改善箇所説明図

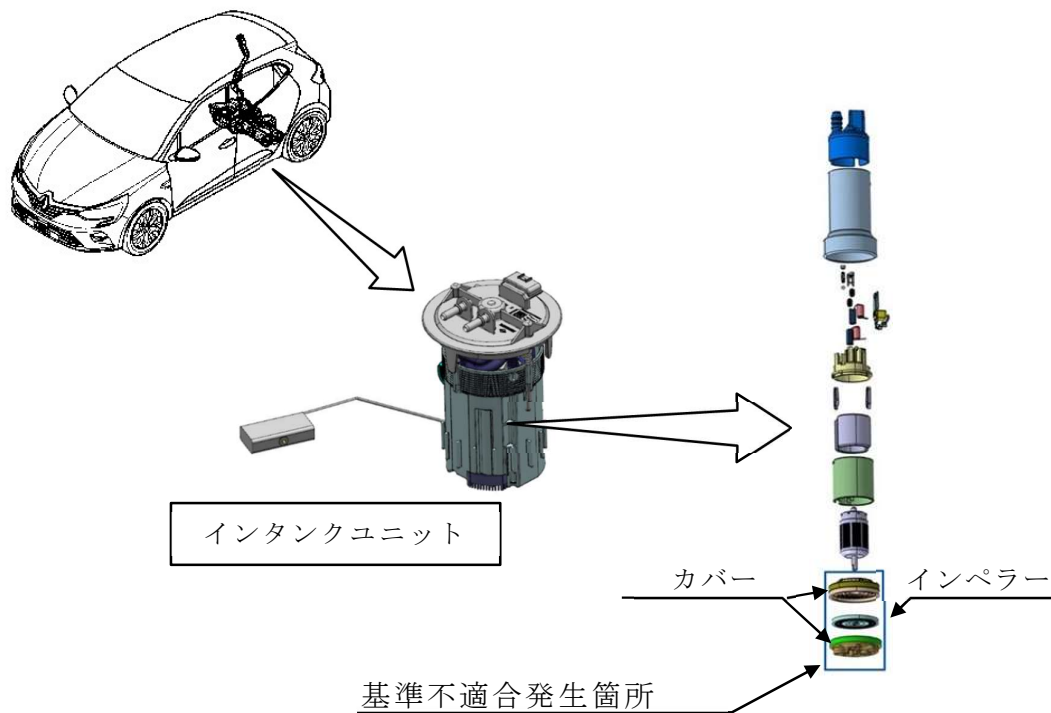
注意： は改善箇所を示す。

燃料ポンプのインタンクユニットにおいて、樹脂製インペラーとカバーのクリアランス設計値が不適切なため、燃料温度上昇等によって変形した樹脂製インペラーがカバーと接触することがある。そのため燃料ポンプモーターが作動不良となり、最悪の場合、走行中エンストに至るおそれがある。

全車両、インタンクユニットを対策品と交換する。
